**Verslag huishoudelijke elektrische installatie op laagspanning en zeer lage spanning****Algemeen:**

Referentie: 003-20260615-02	Datum controle: 15/06/2026
Keurder: 003

Eigenaar: Onbekend	EAN-code: 541448820063907306
Adres installatie: Pennestraat 28, 9450 - Haaltert	Nummer teller(s): 1LGZ0471059758
	Distributienetbeheerder installatie: Fluvius
Datum uitvoering installatie:	☒ Vóór 01/10/1981 ☐ Tussen 01/10/1981 en 01/06/2020 ☐ Vanaf 01/06/2020
Type:	☒ Wooneenheid ☐ Niet-huishoudelijk ☐ PV ☐ Batterij ☐ Laadpaal

Inbreuk(en):

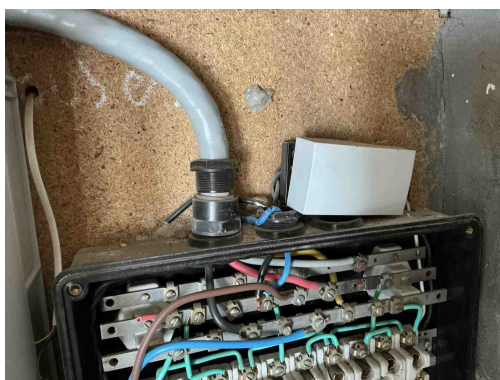
B30 - De houder van de beveiliging in een huishoudelijke ruimte is niet voorzien van aangepaste kalibreerelementen (Boek1: 5.3.5.5).

Inbreuk(en):

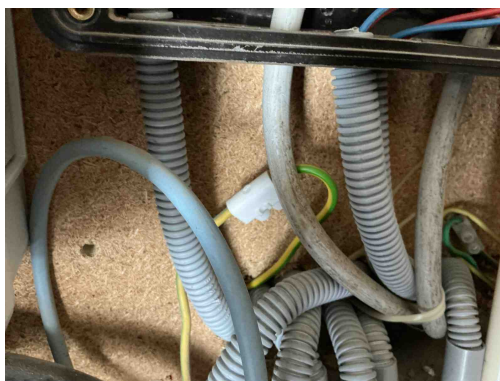
C21 - Het gebruik van geleiders van het type VOB, zonder bijkomende afscherming is niet toegestaan (Boek 1: 5.2.9.6).

Inbreuk(en):

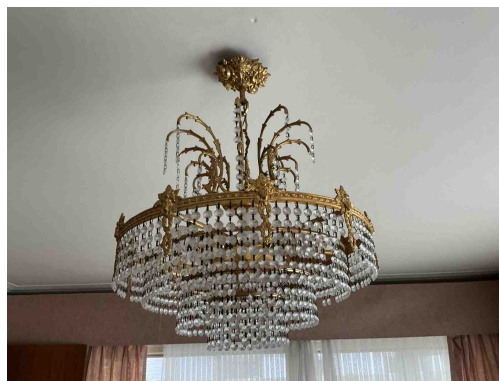
T21 - Het elektrisch materieel is niet geplaatst volgens de voorschriften van de fabrikant/ regels van goed vakmanschap . (Boek 1: 1.4.1.3)

Opmerking: Verlengdoos rechtstreeks gevoed, ophangvijzen niet afgedekt

Inbreuk(en):

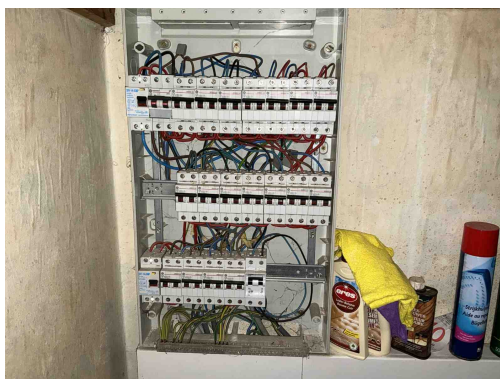
Klasse 0 toestel verboden
